TEKTURPLANUNG

Unterlage / Blatt-Nr.: 5/11 T
Lageplan

Bundesstraße B12: Kempten (A 7) - AS Jengen/Kaufbeuren (A 96)
Erweiterung auf 4 Fahrstreifen

Planungsabschnitt 6
Untergermaringen - Buchloe (A 96)
Bau-km 0+000 bis 10+200

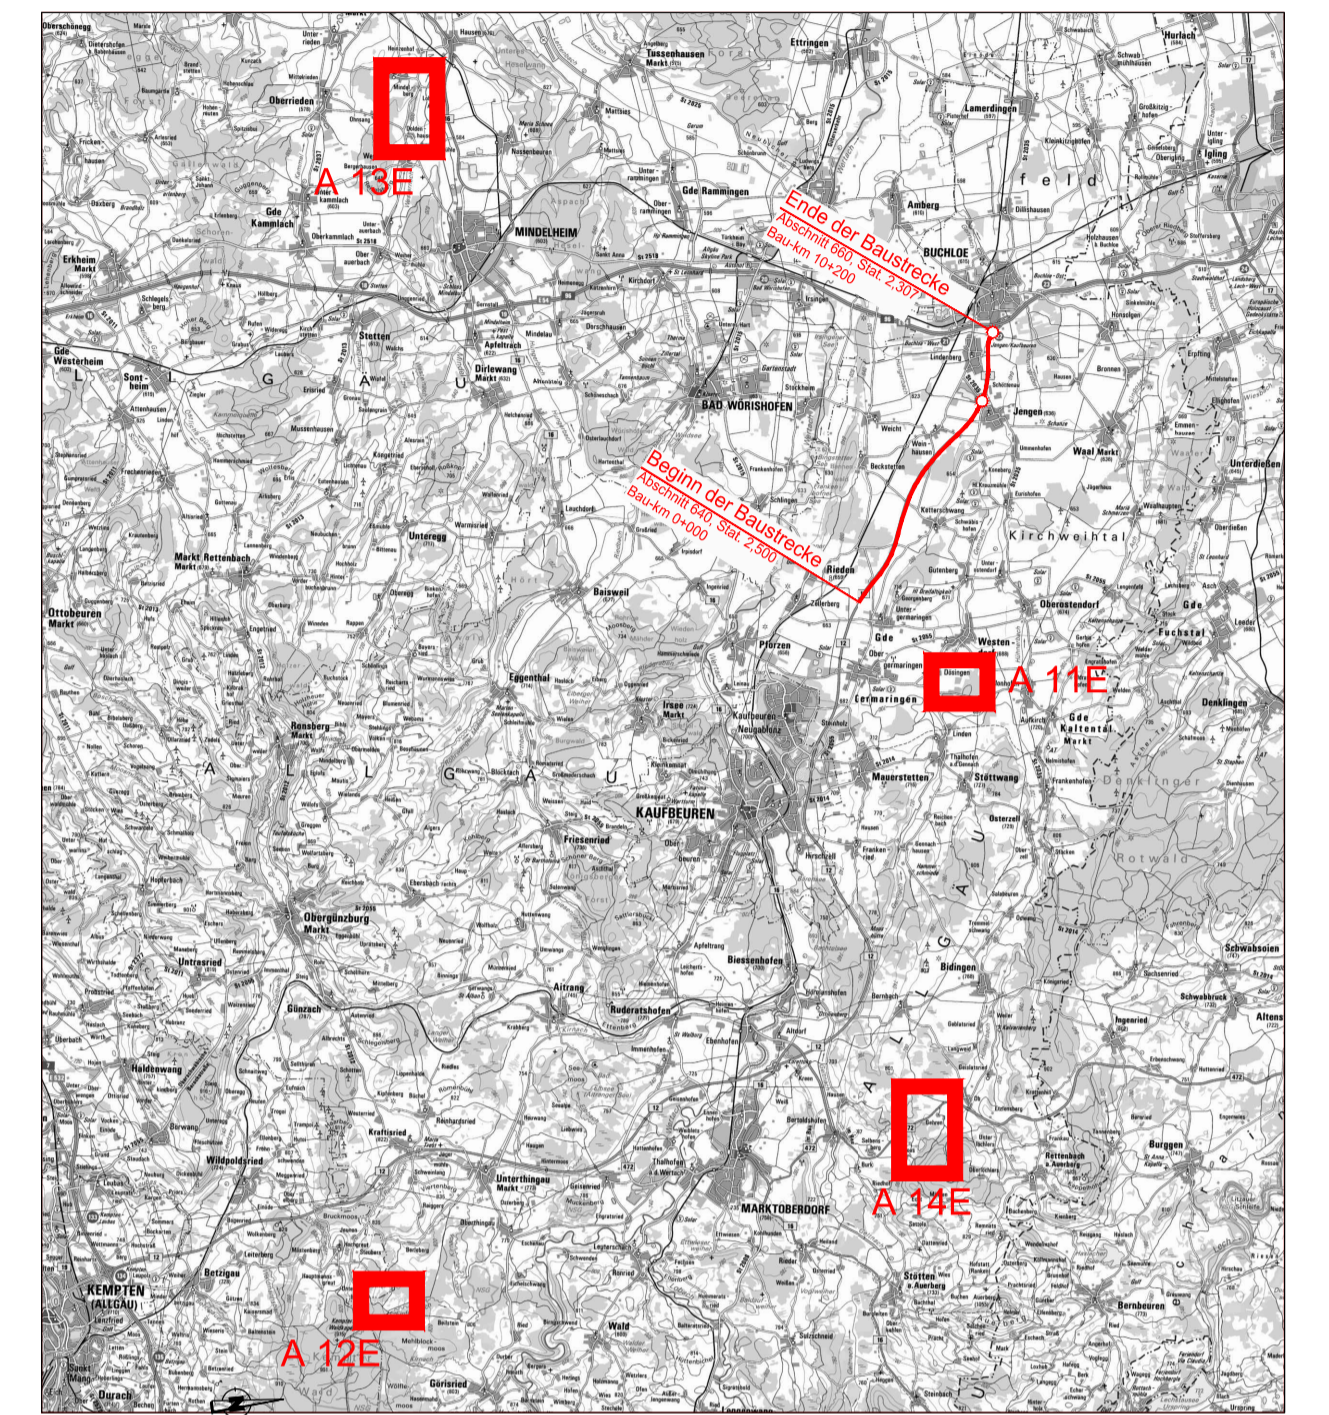
Nr.	1. Tektur vom 20.01.2022: Beschriftung korrigiert	Januar 2022	wac
Art der Änderung		Datum	Zeichen
1	1. Tektur vom 20.01.2022: Beschriftung korrigiert	Januar 2022	wac
